Добавление 52 — Правила № 53 ООН

Пересмотр 4 — Поправка 3

Поправки серии 03 — Дата вступления в силу: 29 мая 2020 года

Единообразные предписания, касающиеся официального утверждения транспортных средств категории L3 в отношении установки устройств освещения и световой сигнализации

Образец А

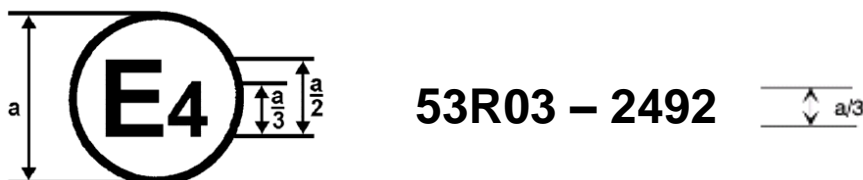
Приложение 2 изменить следующим образом:

Приведенный выше знак официального утверждения, проставленный на мотоцикле, указывает, что этот тип мотоцикла официально утвержден в Нидерландах (Е 4) в отношении установки устройств освещения и световой сигнализации на основании Правил № 53 ООН, включающих поправки серии 03. Номер официального утверждения показывает, что официальное утверждение было предоставлено в соответствии с требованиями Правил № 53 ООН.

Образец В

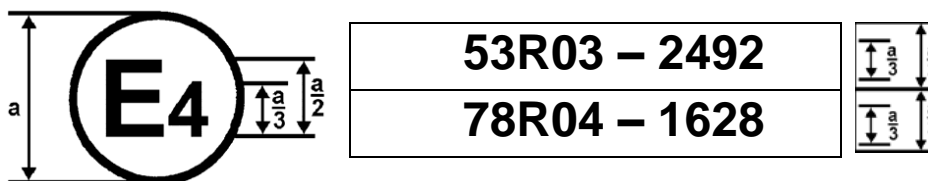
Приведенный выше знак официального утверждения, проставленный на мотоцикле, указывает, что данный тип транспортного средства официально утвержден в Нидерландах (Е 4) на основании правил № 53 и № 78 ООН¹. Номера официального утверждения показывают, что к моменту предоставления соответствующих официальных утверждений Правила № 53 ООН включали поправки серии 03, а Правила № 78 ООН включали поправки серии 04».
